經濟部 / 108年度再生能源電能躉購費率審定會

附件

「108年度再生能源電能躉購費率及 其計算公式聽證會」業者意見歸納 報告

Figure 23. Mass results for the 10-MW jacket-based systems

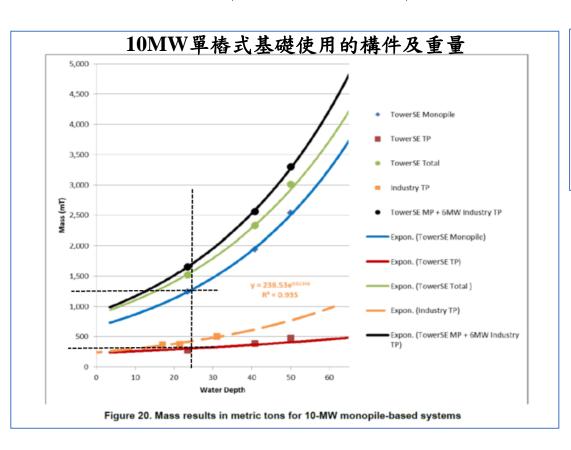
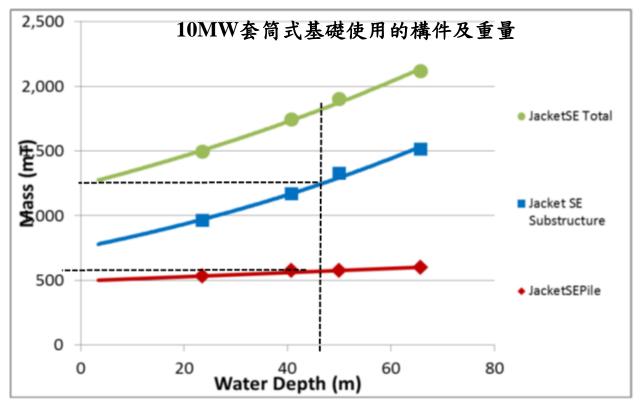
c.歐洲基本上為單樁式20~30公尺水深。 d.報告中10MW單樁式基礎在25公尺 水深下,需使用約1,250公噸的基樁 (Pile)及300公噸的單樁轉接段 (Monopile Transition Piece),據以 估計每座成本為3,781,500美元。

f.報告中10MW套筒式基礎在45公尺水深下,需使用約1,250公噸的套筒結構(Jacket Main Lattice Structure)及550公噸的針樁(pinpiles),據以估計每座成本為7,087,500美元。

g.估計我國採用套筒 式基礎的成本會高 出歐洲單樁式基礎 87%。

- a.業者提出台灣海峽與歐洲因<u>海氣象條件差異</u>,施工天期僅為歐洲北海的一半,因而衍生出<u>額外成本</u>,下表彙整業者提出歐洲與台灣適合海事工程作業天數之差異。
- b.根據業者提供之資料顯示,台灣適合進行海事工程施工天數平均較歐洲<u>少4~5個</u> 月。惟<u>未提供可驗證</u>之佐證資料,且<u>評估條件</u>基礎<u>不一致</u>、部分資料<u>未說明</u>採用 之評估期間,依參數資料參採原則,難以直接參採意見數值。

根據NREL(2016)研究報告,套筒式水下基礎相較單樁式水下基礎,成本將增加約87%,另根據108年度審定會引用之NREL(2017)研究報告,水下基礎約占期初設置成本14.62%,故我國使用套筒式水下基礎將比歐洲採單樁式基礎,提高期初設置成本約12.7%(14.62%*87%)。

- i.費率草案參採6筆樣本中,屬單樁式基礎之樣本應加計成本差距 12.7%。
 - (a)英國(2017,單樁):由122,529元/瓩提高至138,090元/瓩 (122,529*(1+12.7%))
 - (b)德國(2019,36座單樁;20座套筒):由103,842元/瓩提高至112,320元/瓩 (103,842*(1+36/56*12.7%))
 - (c)丹麥(2020, 單樁):由94,115元/瓩提高至106,068元/瓩(94,115*(1+12.7%))
 - (d)丹麥(2021,重力式基礎):83,355元/瓩
 - (e)歐盟聯合研究中心報告(2020,套筒):109,862元/瓩
 - (f)歐盟專案計畫報告(2017,套筒):117,666元/瓩

(a)歐洲資料

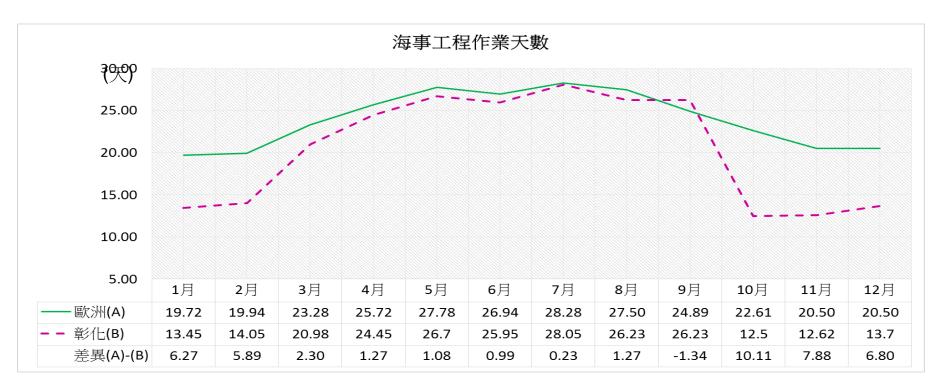
** 12	15 比	一年適合海事	工程施工天數	→亚 /上 Hn 日日	→ 5 / 1 . / 4 / 4	/ 11. ->-	
業者	區域	天數	差異	評估期間	評估條件	備註	
	歐洲 (Veja Mate風場)	9.8個月 (294天)		1994/2/1~2014/1/1	 連續12小時,有義波高Hs≤2.5m 以P50評估	_	
A	台灣 (a場址)	4.4個月 (約131天)	5.4個月 (163天)	2005/2/1~2014/2/1	● 打樁Hs≤1.5~2m、基礎安裝 Hs≤1.5~2m;風機安裝Hs≤2.5m ● 台灣離岸風場開發於起步階段, 對於投資者而言風險相對較高, 以P90評估,並假設7個工作天 中保留1天應急時間(即1週工作6 天),避免開發時程延遲。	一年內適合進行 海上作業天數: 打樁115天;基礎 安裝147天;風機 安裝147天	
В	歐洲 台灣 (彰化地區)	_	(9.5個月) 285天	_	Hs ≤2.5m、風速10m/s	船隻動員時程差 異45天、氣候限 制導致施工天數 差異240天	
C	歐洲	10~12個月 (約330天)	4個月	_	_	_	
	台灣	7個月 (210天)	(120天)	_	_	_

- 歐洲平均每月適合海事工程作業天數為23.97天,相較台灣多3.56天(台灣平均每月適合作業天數為20.41天)。
- 歐洲與台灣3月~9月(7個月)適合海事工程作業天數相當,僅較台灣多
 0.83天(歐洲平均26.34天,台灣25.51天)。
- 歐洲與台灣<u>10月~2月</u>(5個月),同樣受氣候因素影響,適合海事工程作業天數皆低於平均天數,同時也是造成作業天數主要差異之月份。

- e.開發商在投資評估時針對台灣海氣象條件進行觀測,以確定技術可行性, 進行施工作業之工期規劃,惟在<u>海氣象觀測評估</u>時,皆是以<u>歷史資訊</u>作為 未來海氣象預測,相較實際結果存在不確定性。
 - 註:2015~2017年平均颱風警報發佈天數為17天,但2018年颱風警報發佈天數僅5天,若以2015~2017年歷史資訊預測2018年颱風影響天數,便會產生偏誤之情況。
- f.考量10月~2月(5個月)為歐洲與台灣海氣象主要差異影響期間,故以<u>5個月</u> 為計算基準。
- g.針對平均作業天數差異部分,若僅以10月~2月平均差異天數估算海氣象差異衍生之成本,係假設該區間皆無法出海工作,且考量海氣象資料觀測期間不一致(歐洲觀測期間:1979年~2009年、台灣觀測期間航道內:2005年~2013年;航道外:2017年~2018年)與實際狀況可能存在差異,故以全年平均天數差異3.56天估算較為合宜,據以反映海氣象差異衍生之成本,經估算,約1,830元/瓩。

方案説明	海氣象成本(元/瓩)	計算説明
以 <u>全年平均</u> 可工 作天數差異反映 海氣象差異成本	<u>1,830</u>	● 参考NREL(2017)離岸風電設置成本(4,579美元/瓩)及結構,假設裝配和安裝占比19.98%均為海上工程下,推估海事工程成本為29,567元/瓩(4,579美元/瓩×32.318×19.98%) ● 衍生成本為1,830元/瓩 {29,567元/瓩[(3.56天×5)÷(23.97天×12月)]}
